Modulo per la presentazione delle osservazioni per i piani/programmi/progetti sottoposti a procedimenti di valutazione ambientale di competenza statale

ID: Codice procedura (ID_VIP/ID_MATTM):10844

Impianto per la produzione di energia elettrica da fonte eolica, costituito da 6 aerogeneratori della potenza complessiva di 37,2 MW, un sistema di accumulo da 25 MW e relative opere connesse in località "Rempillo" nel comune di Pitigliano (GR).

ALLEGATO alle OSSERVAZIONI all' IMPIANTO EOLICO denominato REMPILLO nel COMUNE di PITIGLIANO (GR). Composto da n. 5 immagini e n. 5 pagine

Immagine n. 4 Situazione di saturazione da impianti FER nella provincia di Viterbo. Non sono riportati gli impianti fotovoltaici e agrivoltaici che hanno inciso per buona parte nel cumulo di impianti FER per superare già nel 2023 gli obiettivi del PNIEC assegnati alla Regione Lazio per il 20230.

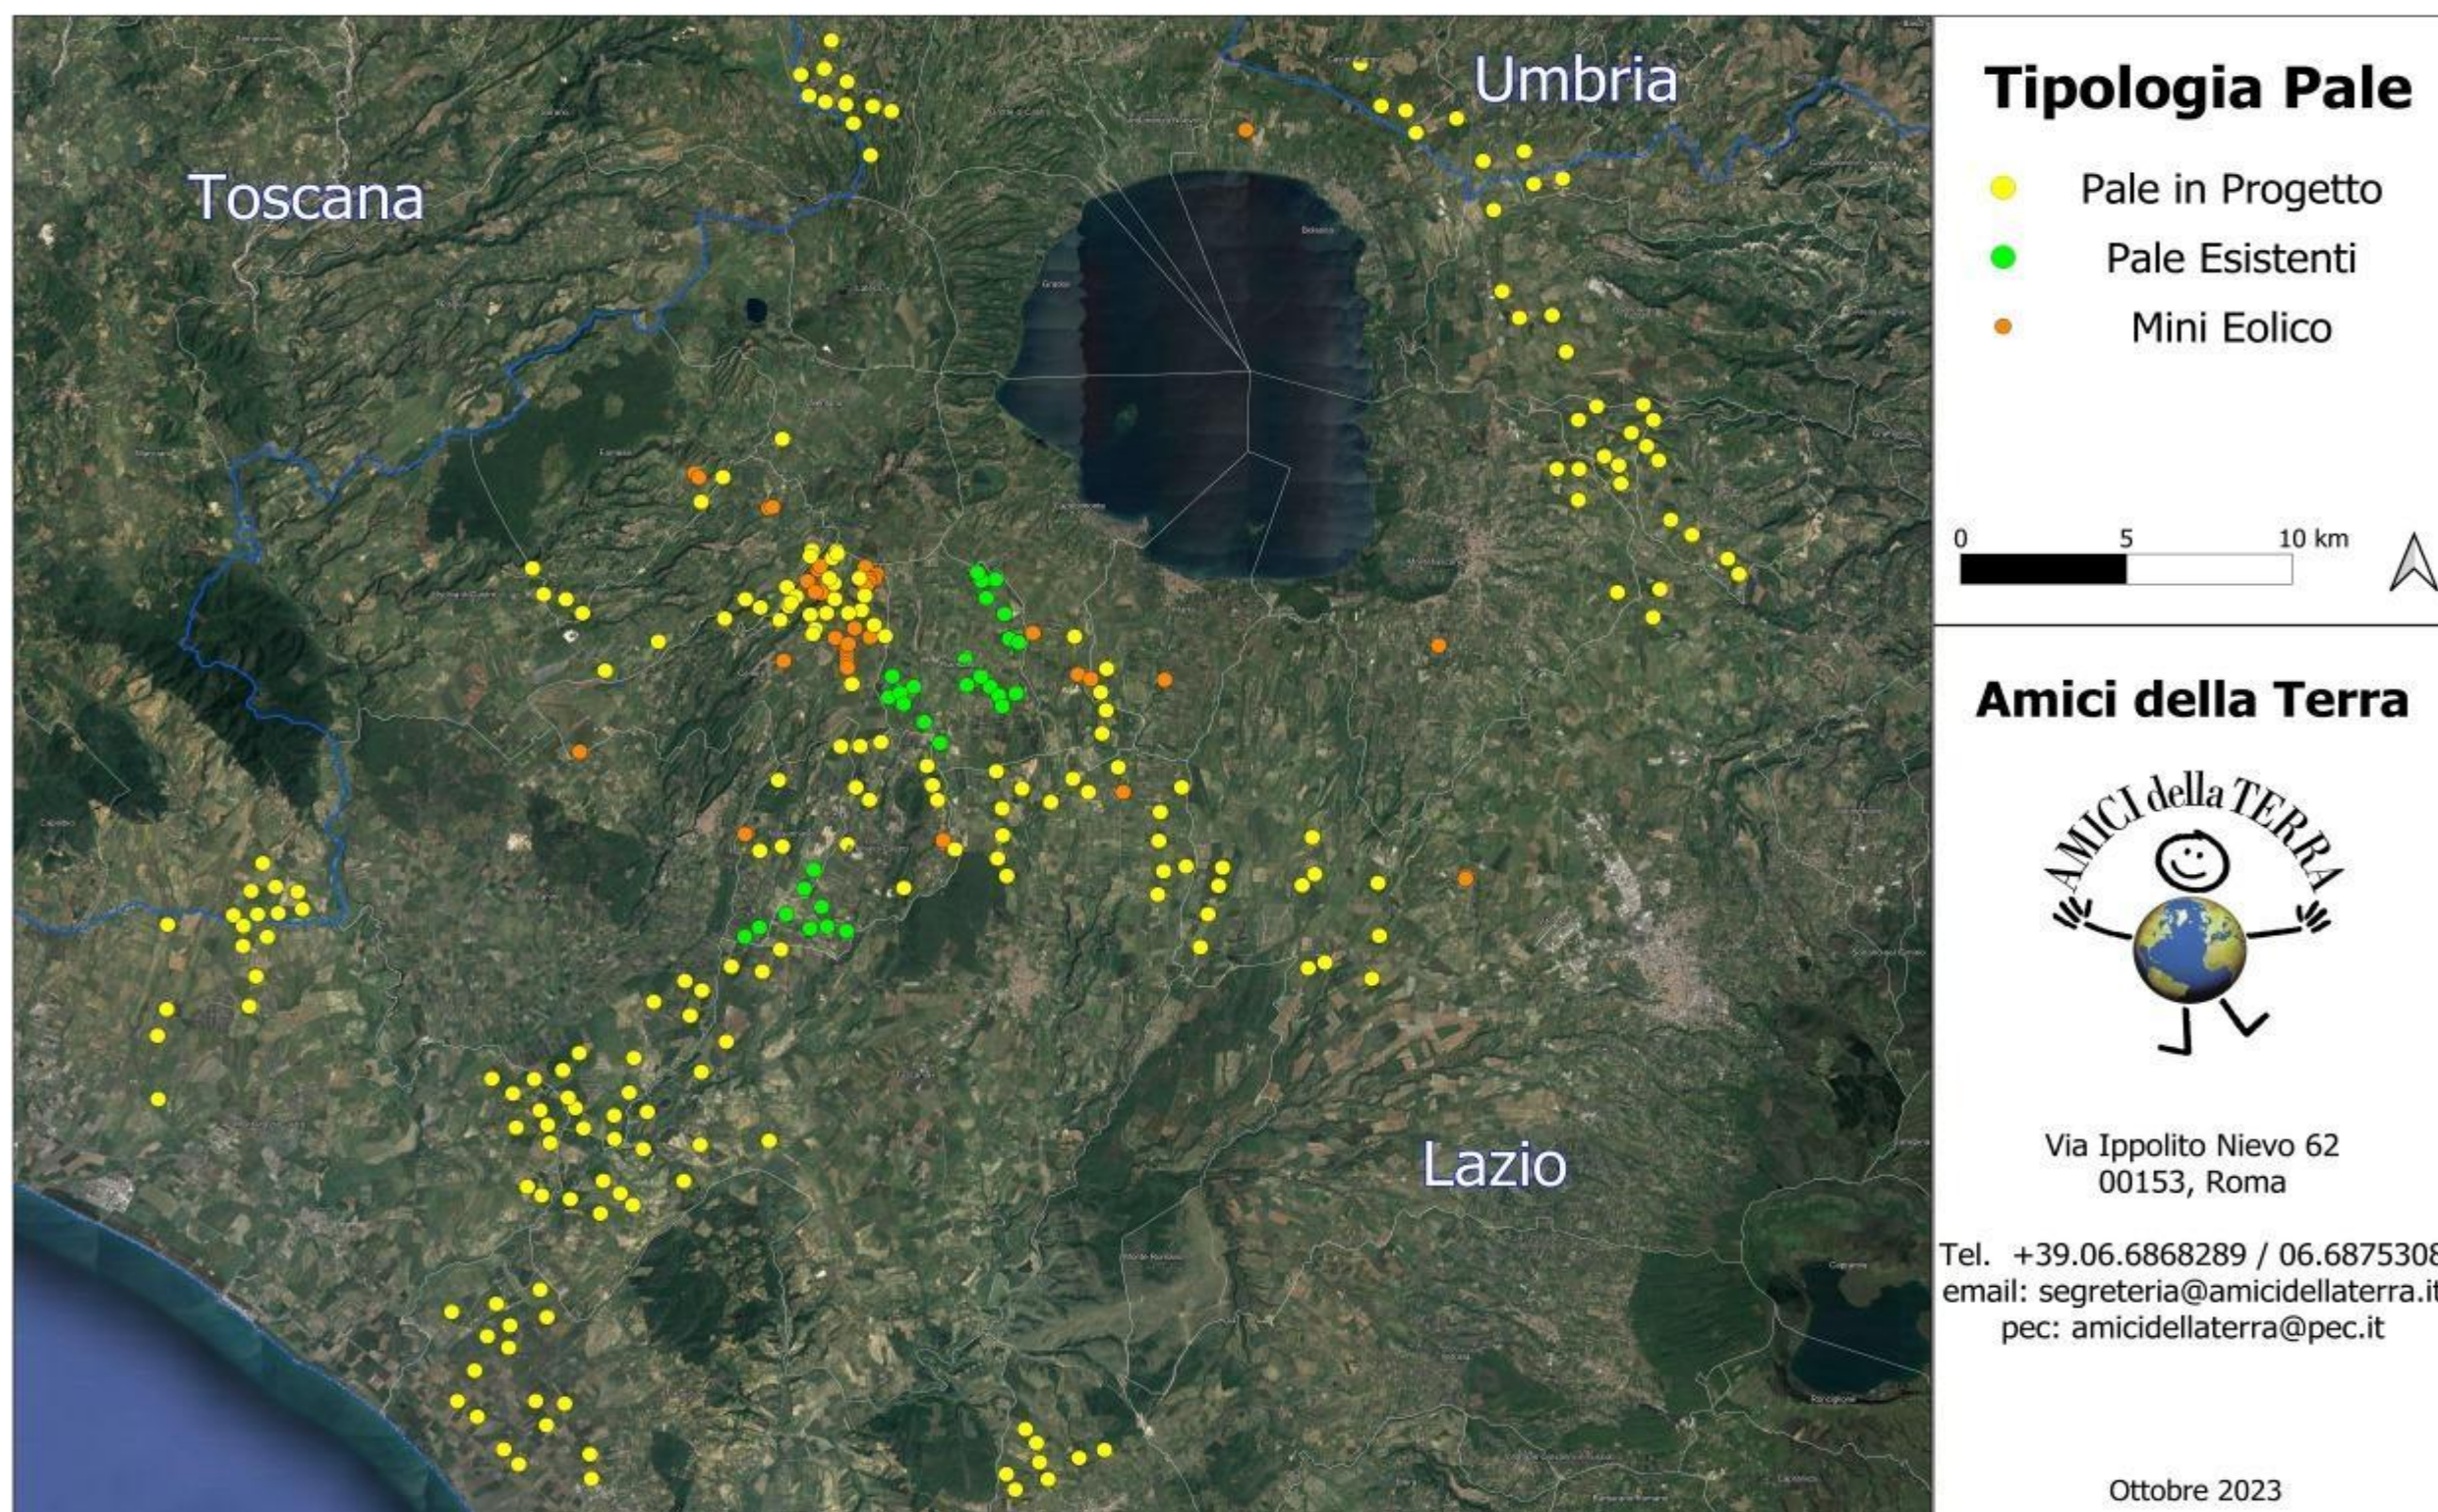
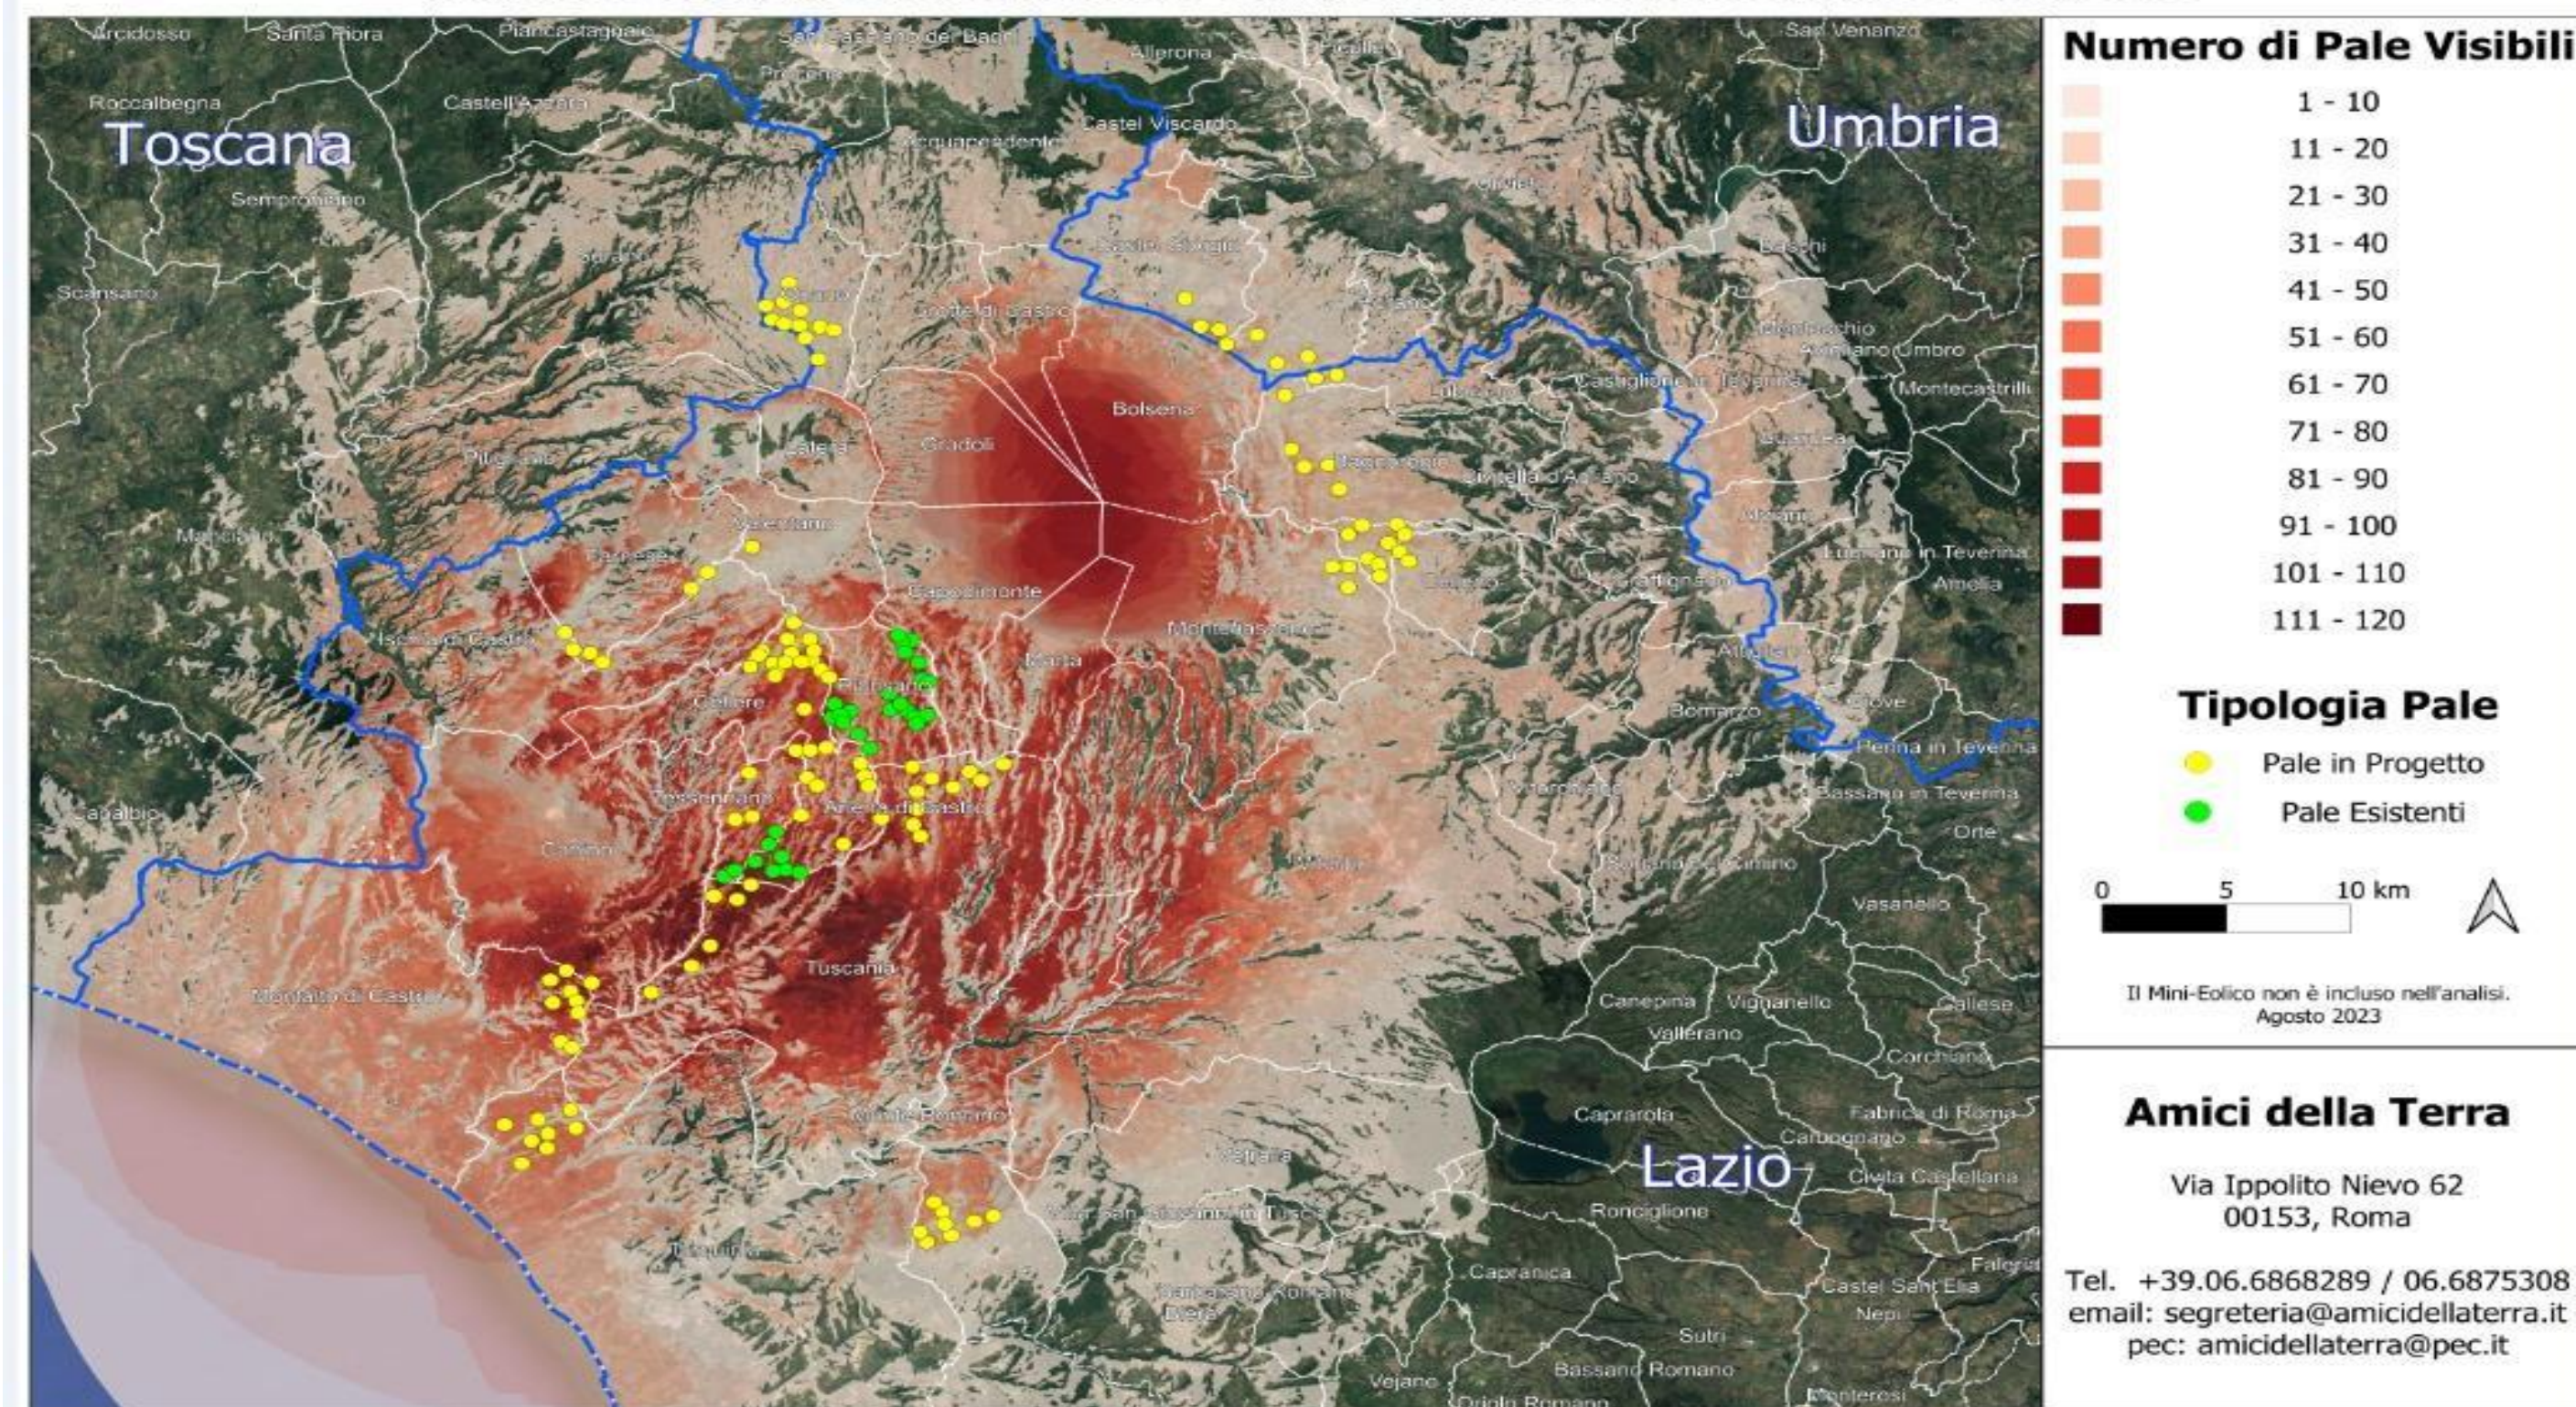
nn. 1 e 2 e crea anche degli impatti negativi anche sui beni naturalistici come verrà dettagliato nell'Osservazione n. 4. Inoltre andrebbe a sommarsi al già enorme cumulo di impianti eolici e fotovoltaici e geotermici che già creano una elevata criticità ambientale nella provincia di Viterbo e interferiscono anche con il territorio toscano come si può vedere dalle immagini nn. 4 e 5 dell'Allegato n. 1.
